Begründung
1. Änderung des
Bebauungsplanes Nr. E 28
"Heidesiedlung", Teilgebiet B
der Gemeinde Wustermark,
OT Elstal

Stand: 11/2017

Abb.: aktuelles ALK zur 1. Änderung Bebauungsplan, Übermittlung durch den ÖbVI am 18.08.2017

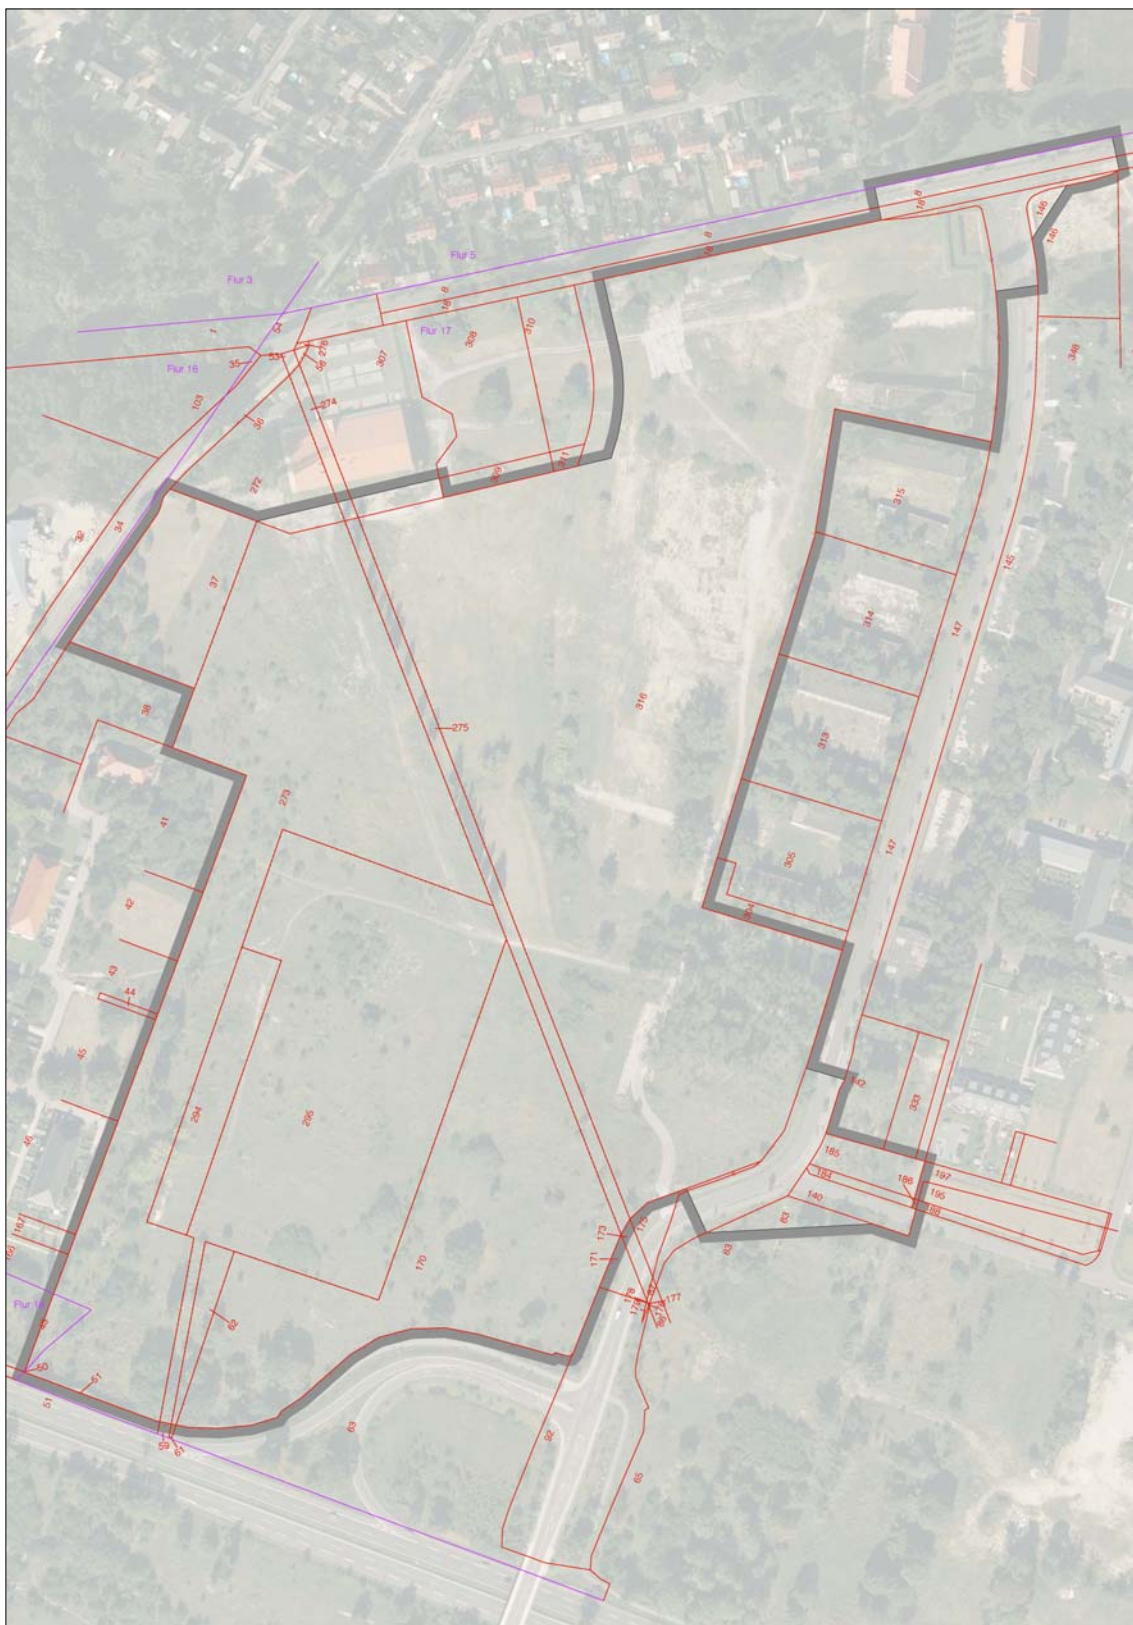
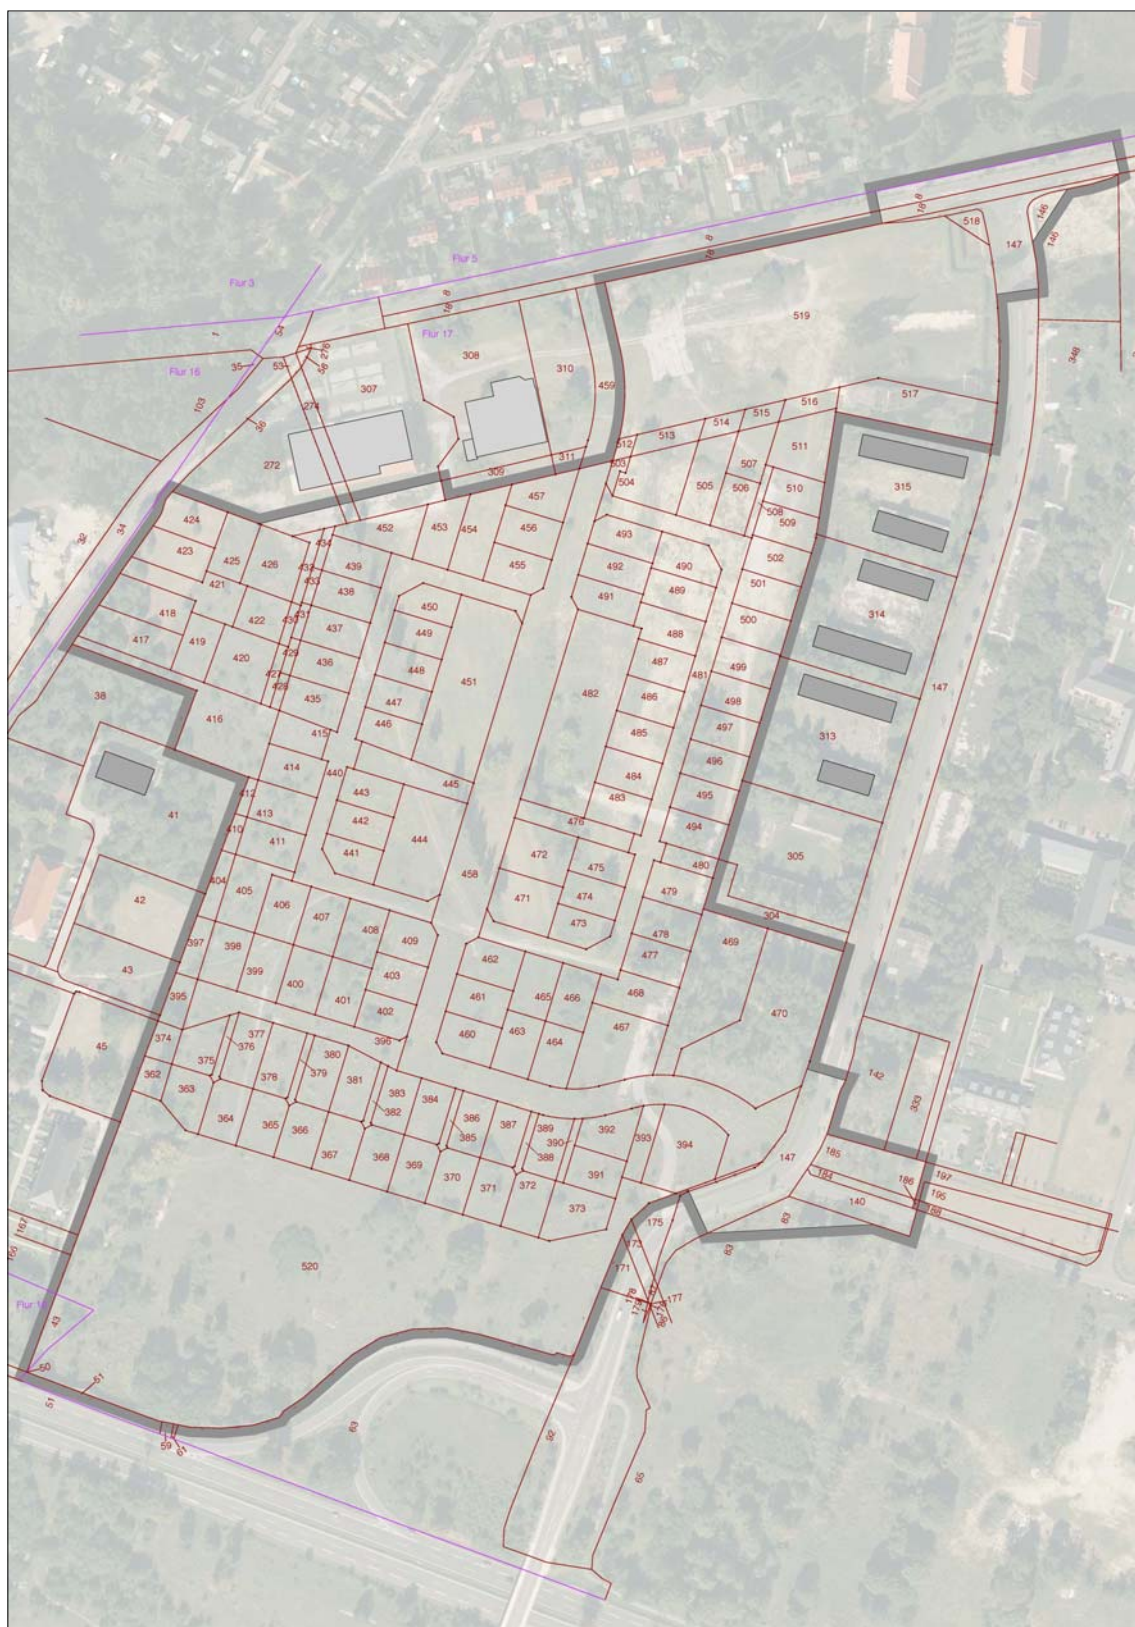
Entsprechend den Festsetzungen des wirksamen Bebauungsplanes E 28 "Heidesiedlung" Teilgebiet B wurden neue Flurstücke gebildet und Bauflächen parzelliert. Demzufolge sind entsprechend der vom öffentlich bestellten Vermessungsingenieur Uwe Nedeß, Falkensee am 18.08.2017 übermittelten ALK in den zu ändernden Bebauungsplan nunmehr folgende Flurstücke enthalten:

Am 18.08.2017 wurden durch den öffentlich bestellten Vermessungsingenieur Uwe Nedeß, Falkensee das aktuelle ALK digital übermittelt und dem zu ändernden Bebauungsplan zur Grundlage gemacht.

Der Bebauungsplan wurde redaktionell an die aktualisierte Plangrundlage angepasst. Die Anpassungen bewegen sich in der Örtlichkeit im unteren Dezimeterbereich.

Abb.: geänderte "Knödellinien"

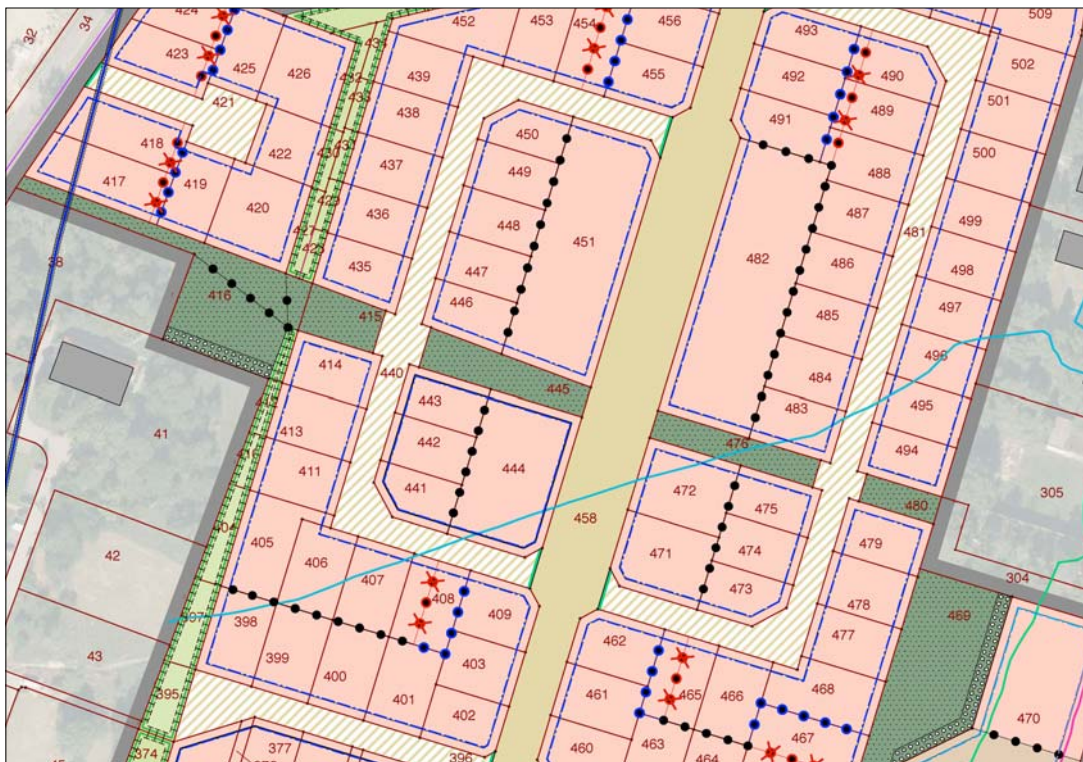
Wie im Pkt. 5.1 dargelegt, sind im Plangebiet neue Parzellen und Flurstücke gebildet worden. Im Übergang zwischen dem BG 2 und dem BG 3 sind die an der Planstraße B - jetzt Heiderlerchenallee - und die an der Planstraße E - jetzt Baumfalkenweg - gelegenen neuen Baugrundstücke abweichend von den bisherigen "Knödellinien" gebildet worden. Die Grenzen sollen an die Neuparzellierung angepasst werden, um den Vollzug des Bebauungsplanes zu vereinfachen und nur ein Maß der baulichen Nutzung je Baugrundstück anwenden zu müssen.
